**MRAe**

**Avis sur le projet de mise en compatibilité du Plan local d'urbanisme  
(MEC-PLU) de la commune de Chamarandes-Choignes (52)  
emportée par déclaration de projet**

n°MRAe 2023AGE45

**Figure 4: réduction de l'EBC suite à la mise en compatibilité du PLU. Source : dossier.**

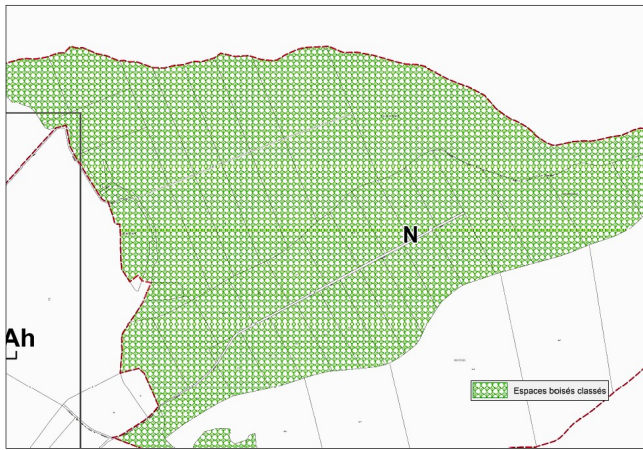
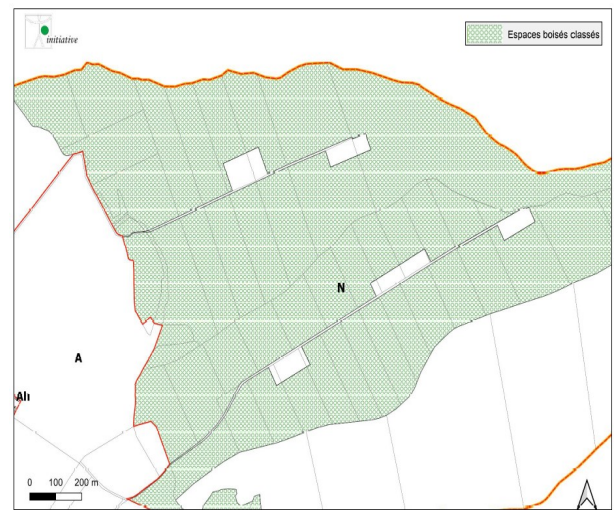
Pour rappel, le classement en EBC interdit de plein droit tout défrichage, opération indispensable pour l'implantation d'un parc éolien. Le défrichage est estimé à 1,75 ha selon le dossier, correspondant aux emprises des éoliennes et d'un élargissement ponctuel d'une allée forestière. La réduction de l'Espace boisé classé porte sur 5,57 ha, répartis en 5 secteurs autour des plateformes des éoliennes.

L'Ae ne partage pas cette conclusion au regard des espèces protégées et/ou patrimoniales recensées dans la zone de projet (voir paragraphe 3.1.3. ci-après) ainsi que par le classement en EBC et au sein d'un réservoir de biodiversité forestier d'intérêt local dans le SCoT. Aussi, le dossier doit justifier le déclassement des boisements pour des motifs environnementaux et non de fondés sur la seule superficie considérée comme faible par le pétitionnaire.

**Figure 3: parcs éoliens autorisés ou en cours. Source : DREAL Grand Est.**

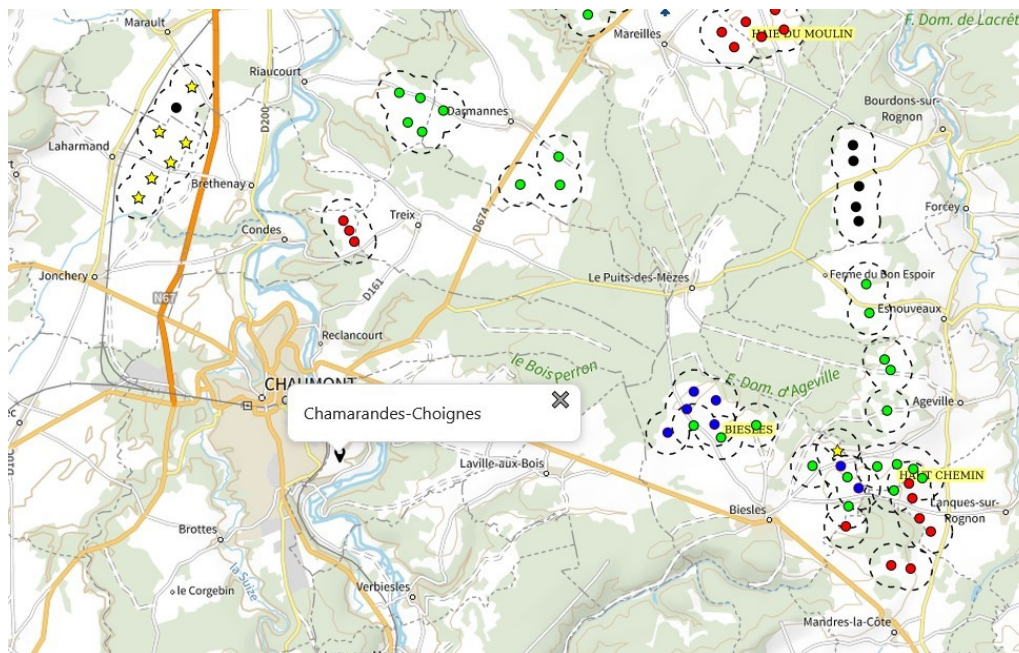
L'Ae relève que le dossier ne justifie pas que le secteur finalement retenu est la solution la moins impactante pour l'environnement. Seule l'implantation en milieu forestier est présentée au motif d'éviter les zones sensibles ou protégées (sites Natura 2000<sup>28</sup>, ZNIEFF<sup>29</sup>...) et de préserver les milieux ouverts à proximité qui regroupent des espèces patrimoniales et/ou protégées (Tarier des prés, Milan noir, Milan royal). Toutefois, les milieux forestiers comprennent également des espèces patrimoniales et/ou protégées (voir point 3.1. ci-après) sans que le dossier ne présente les différentes solutions de substitution envisagées. L'Ae relève d'ailleurs que de nombreux parcs éoliens existent dans le secteur sur des milieux ouverts.

**L'Ae recommande de compléter le dossier par :**

- **la présentation des différentes solutions de substitution envisagées en s'éloignant des zones boisées ;**
- **la prise en compte de la compatibilité de la durée de vie des installations avec leur milieu d'implantation ;**

- **la justification que le secteur finalement retenu est la solution la moins impactante pour l'environnement.**
